改善箇所説明図⑤

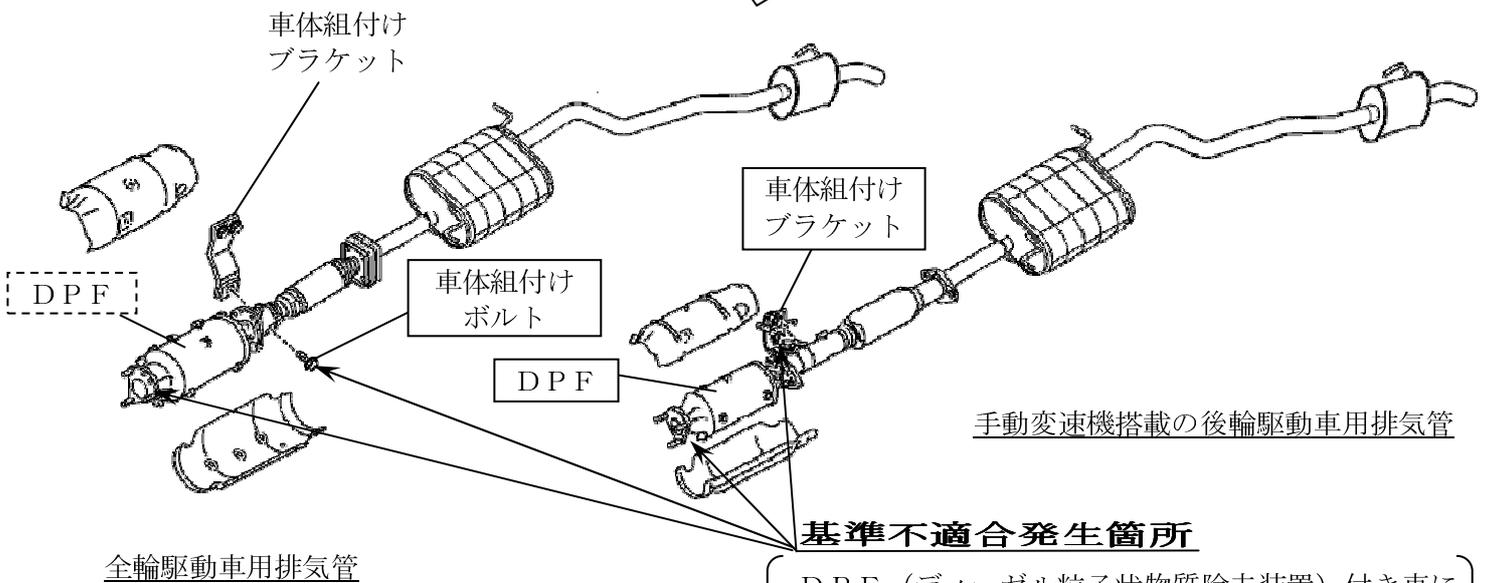
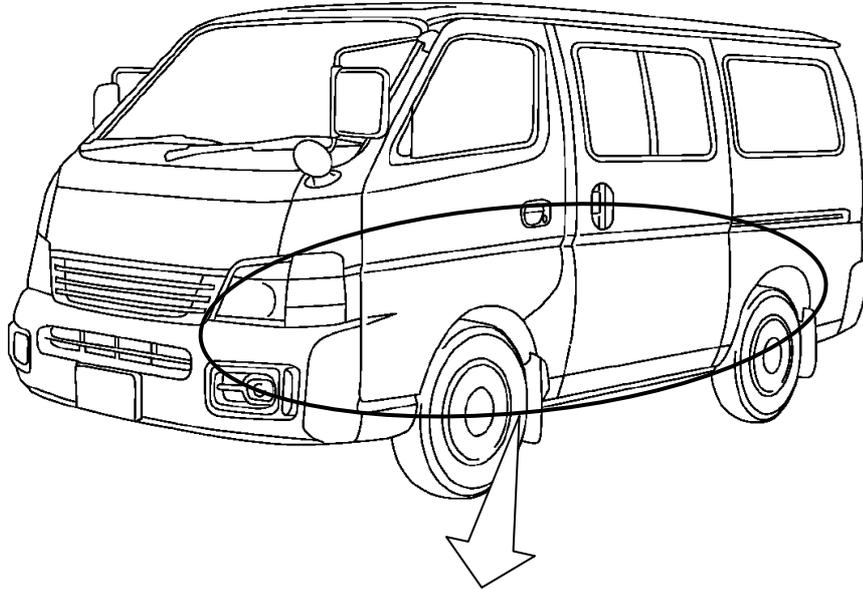
基準不適合発生箇所

DPF（ディーゼル粒子状物質除去装置）付き車において、手動変速機搭載の後輪駆動車ではDPFおよび車体組付けブラケットの強度が不足しており、全輪駆動車では排気管の車体への組付けが不適切なものがある。そのため、そのままの状態で使用を続けると、DPFフランジ部に亀裂が発生して騒音が増大し、排気ガスが漏れるおそれがある。

改善の内容

手動変速機搭載の後輪駆動車は全車両、DPFおよび当該組付けブラケットを対策品と交換する。
 全輪駆動車は全車両、当該ブラケットの締付ボルトを新品に交換するとともに、DPFフランジ部の亀裂有無を確認して、亀裂が発生している場合は、DPFを対策品に交換する。
